„Rekonstrukce centrálních šaten v objektu B“

VYSVĚTLENÍ ZADÁVACÍ DOKUMENTACE

Vysvětlení zadávací dokumentace (3)

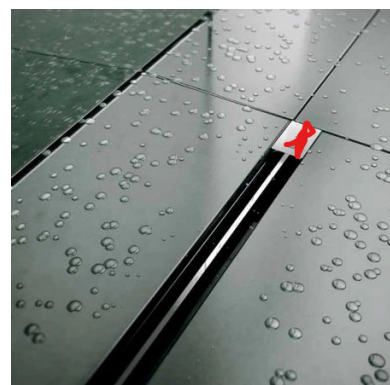
Dotaz č. 6: Bidetovací baterie
V položce č.55 je "Baterie směšovací páková - použití bidet, typ stojánkový ..."

V Průvodní technické a souhrnné zprávě je uvedeno: "Bidetová sprška – páková baterie, připojovací kolínko s držákem, hadice odtoková podlahová vpust - gula"

Podle mě by tam měla být podomítková páková baterie s vývodem na hadici, hadice, bidetovací sprška, držák sprchy!?

Odpověď č. 6: Položka nelze bez náhledu zcela přesně definovat (RTS nemá tak podrobné databáze..). Pro představu uvádíme tento vizuální inspirativní náhled (bez ohledu na konkrétního výrobce). **Použijte vizuálně a funkčně podobný výrobek.** (podlahová vpust – gula je jiná položka..)

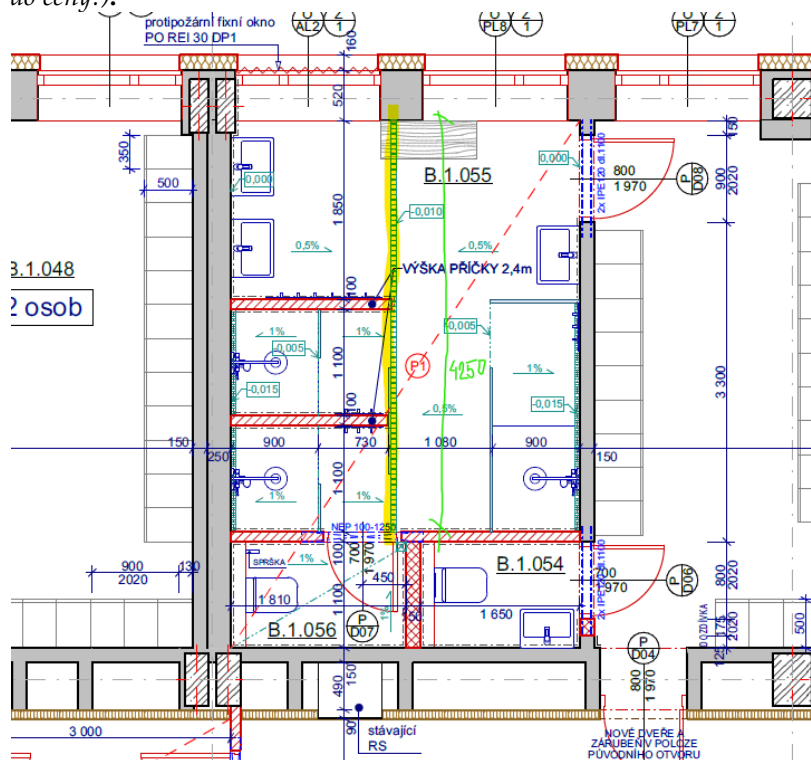
Dotaz č. 7: Sprchové žlaby
V položce č.22 je "Žlab sprchový včetně roštu"

V Průvodní technické a souhrnné zprávě je uvedeno: "sprchy - bezvaničkové provedení, vypádování do nerezového šterbinového žlabu"

Budou šterbinové nebo liniové s mřížkou?

Odpověď č. 7: Položka nelze bez náhledu zcela přesně definovat (*RTS nemá tak podrobné databáze..*). Pro představu uvádíme tento vizuální inspirativní náhled nerezového šterbinového žlabu (*bez ohledu na konkrétního výrobce*). **Použijte vizuálně podobný žlab - šterbinový liniový s mřížkou.**

Je třeba počítat s tím, že žlab je třeba vyrobit na celou šířku 4,25m jako atyp. (dopad do ceny!):

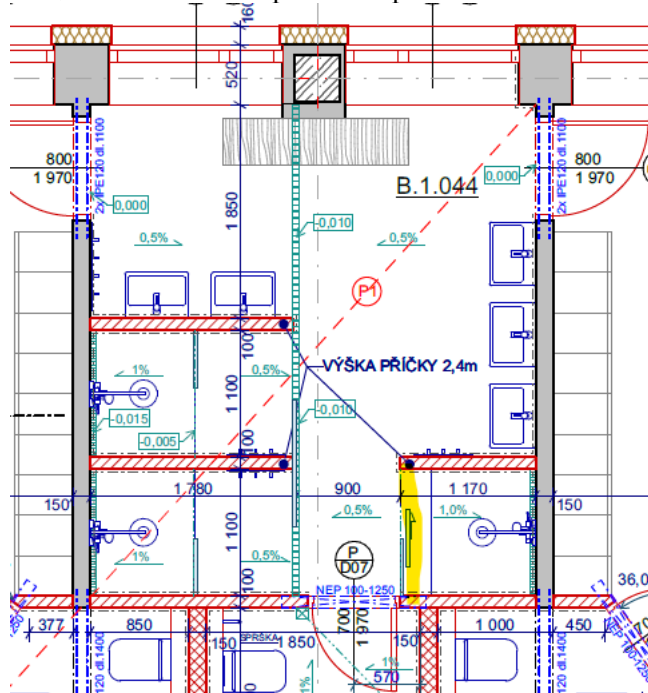
Dotaz č. 21: Zástěny v Tech. zprávě jsou popsány podrobně až na posuvnou zástěnu v místnosti

B.1.044 předpokládám, že nebude na nožičkách 0,2m nad zemí...-prosím upřesnit.

Odpověď č. 21: Ano, bude to klasická posuvná sprchová zástěna.

Pro představu uvádíme tento vizuální inspirativní náhled nerezového štěrbinového žlabu (bez ohledu na konkrétního výrobce)
